BETREFF **Bebauungsplan Nr. 2-303-0 für den Bereich Leitgraben, OT Kellen, in Kleve;**

**Bebauungsplan Nr. 2-303-0 für den Bereich Leitgraben im Ortsteil Kellen
Beteiligung der Behörden und sonstiger Träger öffentlicher Belange gemäß § 4, Abs. 2 BauGB**

Bebauungsplan Nr. 2-303-0 für den Bereich Leitgraben im Ortsteil Kellen

Anmerkung Bebauungsplan 2-303-0
Bereich Leitgraben Ortsteil Kellen

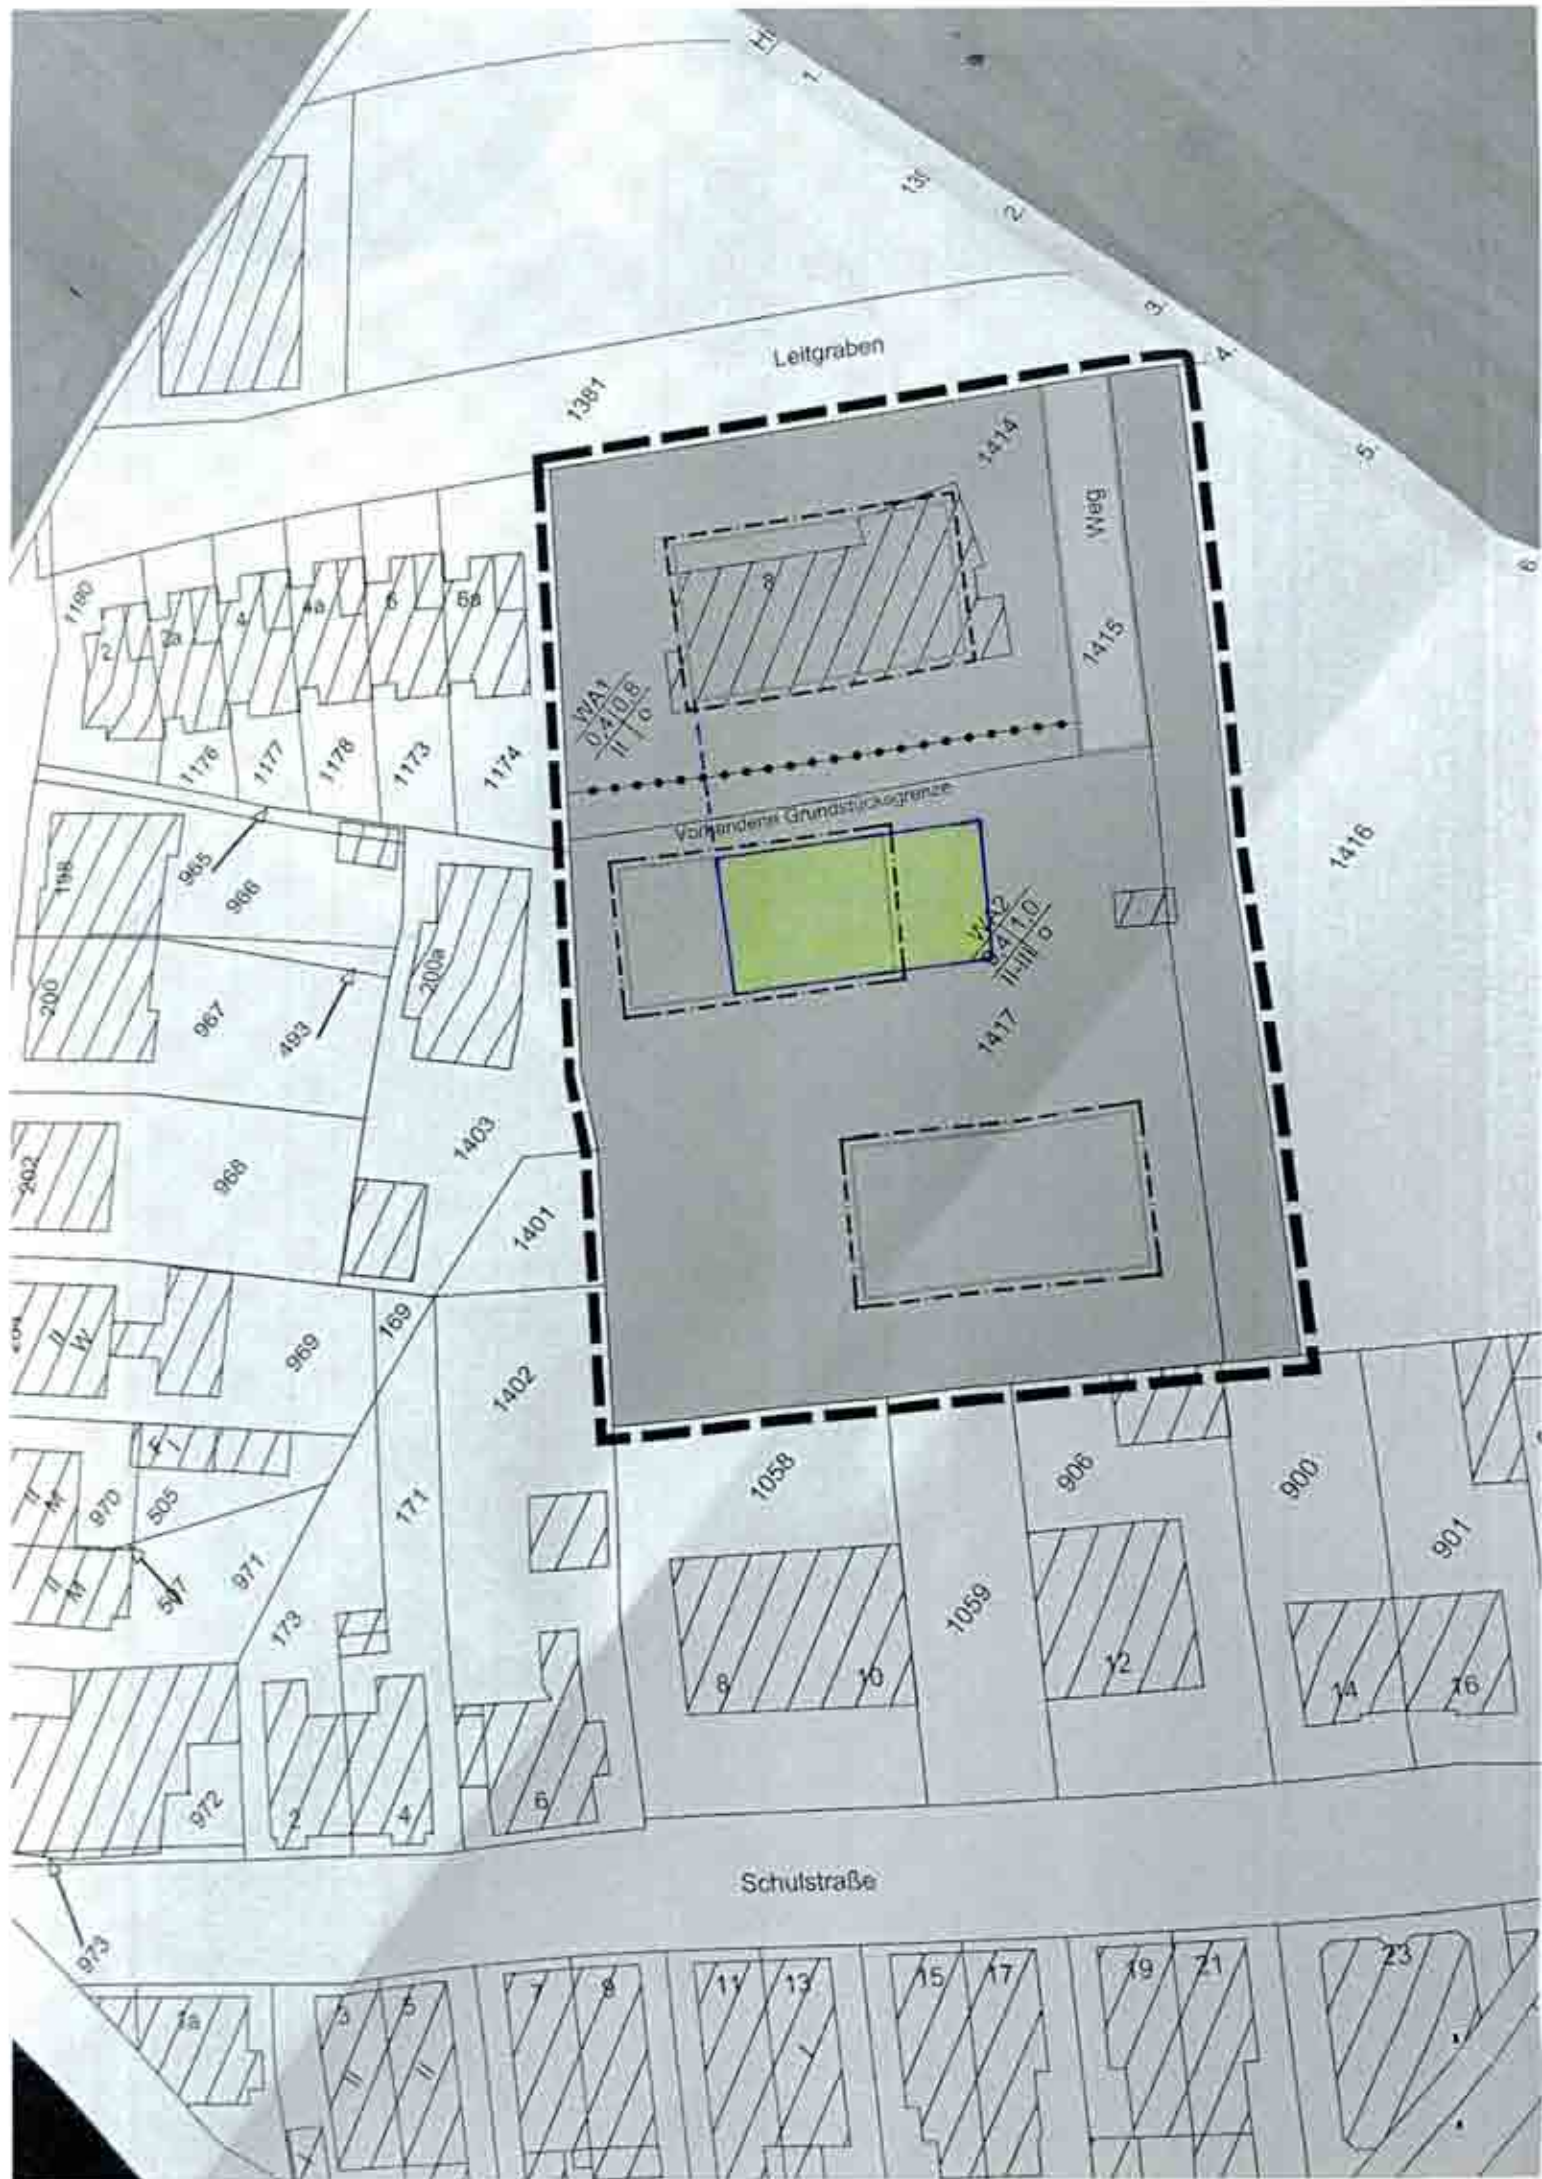
1. Es erscheint weiterhin dringend geboten, das Baufenster im Bereich des WA 2 an der nordwestlichen Schmalseite zum Flurstück 1403/1401 zu verschieben, so dass die Abstandsfläche zu dem dortigen Baukörper größer wird. Selbst wenn die gesetzlich vorgegebenen Abstandsflächen berücksichtigt werden, erscheint dies doch zum einen angesichts der Größe und Höhe des Gebäudes nicht ausreichend. Zum anderen ist ausreichend "Platz" vor dem Gebäude in süd-östlicher Richtung.

Es bietet sich an, die nord-westliche Schmalseite auf derselben Linie/Flucht vorzusehen, wie die nord-westliche Seite der "Frühförderstelle". Zur Illustration habe ich eine kleine Skizze beigefügt.

Die Verlegung des Baufeldes ist auch deshalb erforderlich, da von den dort konzipierten annähernd 30 Wohneinheiten nicht unerhebliche Geräuschmissionen ausgehen werden, so dass es notwendig ist, hier "Abstand" zu halten.

Aufgrund der Höhe des Gebäudes - gleich ob zwei- oder dreigeschossig - kommt es auch zu Verschattungen, deren Auswirkungen bei größerem Abstand reduziert werden.

Auch das süd-westlich gelegene Baufenster liegt in einer anderen Flucht, so dass bei einem dort errichteten Gebäude ausreichenden Abstand zu den angrenzenden Nachbargebäuden gewahrt wird.
